ED-HMI3010-156C

产品变更通知

产品变更通知1

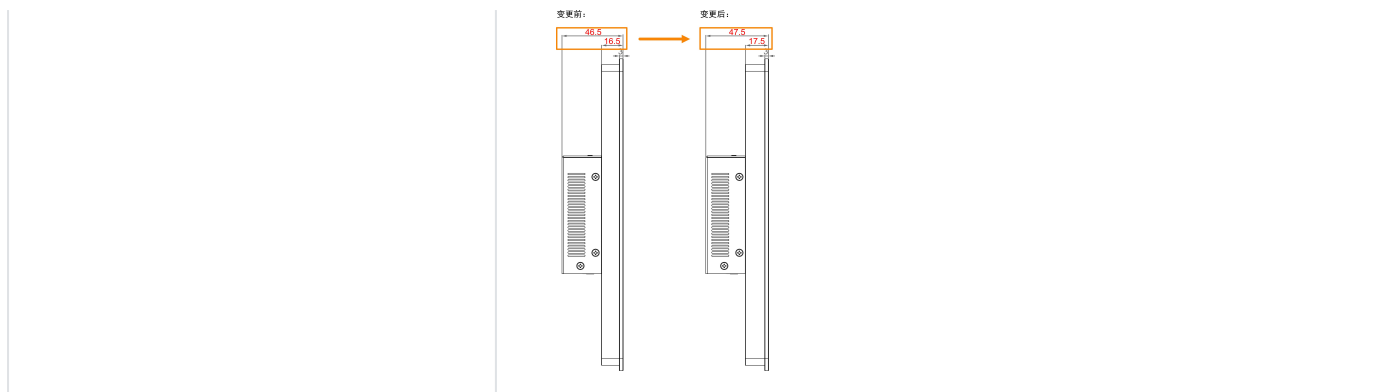
变更点	说明
LCD屏框厚度增加1mm	对LCD屏框结构进行了优化设计，以预留更充裕的内部走线空间。 - LCD屏框厚度：由16.5mm调整为17.5mm。 - 产品总厚度：由46.5mm相应调整为47.5mm。
